PROJET DE CONSTRUCTION DU PÔLE AGROALIMENTAIRE DE L'AGGLOMERATION DU GRAND-NOKOUE A ABOMEY-CALAVI

TRAVAUX DE CONSTRUCTION DE L'ABATTOIR DU GRAND-NOKOUE A ABOMEY-CALAVI

APPEL D'OFFRES N° 039/SImAU/DG/DO/DOA/DJ du 27 mai 2022

REPONSES AUX QUESTIONS DES SOUMISSIONNAIRES

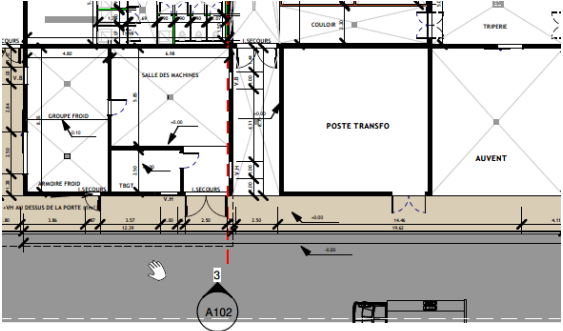
- Merci de nous confirmer la nature de la couverture (bac sec, sandwich) de l'Abattoirs porcins svp
- Forme de la couverture : Le CCTP n'évoque pas des couvertures cintrées alors que sur les plans on voit des couvertures cintrées. Il s'agit des couvertures en bac acier que nous devrions chiffrer ou des couvertures en alu ou autres matériaux ?

- Si couverture cintrée, merci d'éclaircir concernant les supports de couverture ?
- Sur les plans structures, les profils s'arrêtent à la chandelle en IPE 100. Pas de profil reprenant le bac, pas de profil cintré en tête des chandelles en IPE 100. Devons-nous l'étudier ? Si oui, il faut considérer des pannes en bois ou des pannes métalliques ?

- Dans le BOQ il y a une quantité bardage et sur les plans on voit des murs parpaings périphériques. Pouvez-vous nous indiquer quels sont les bâtiments concernés par le bardage ainsi que la nature et poids du bardage SVP.

- Auvent : Est-ce nous qui fournissons l'auvent ? On ne le voit pas sur les plans structure (uniquement les tirants) ?
- Dans le cas où nous devons fournir l'auvent merci de nous donner les précisions suivantes : y a-t-il une sous-face ? nature de la couverture ? pente - évacuation des eaux - Chênaux ?

- Les tirants sont-ils indispensables ? Leur localisation ne correspond pas à des points durs de la charpente. Merci de nous éclaircir par rapport à cela.

- Stabilité du bâtiment : comment se situent les croix de Saint-André en long pan par rapport aux murs parpaings ?
- Dimensionnement : dans la note de calculs il est demandé (p10/61) une flèche sous poids propre des croix de saint André horizontales de L/300. Cela correspond pour une barre de 6.89 m à une cornière de 80x8. Il est annoncé dans la note de calcul une L 35x3.5 !! Que fait-on ?

- Dans cette note, on ne trouve pas, sauf erreur de notre part, les charges des faux plafonds, ni les poids des appareils éventuellement dans les combles, ni les poids des fluides, réseaux également dans les combles / plenum.

L'auvent doit être fourni tel que prévu sur les plans

Les couvertures sont effectivement cintrées et elles reposent sur des potelets dessinés sur les plans. Ce sont des toitures en bac acier.

Les charges des équipements devront être données en phase EXE par les lots concernés.

La charge de pluie a été prise à 15daN/m².

Des erreurs peuvent être présentes dans les plans. Ce sont des plans de principe et non d'exécution.

Les murs en parpaings sont auto stables et ne contribuent pas au contreventement.
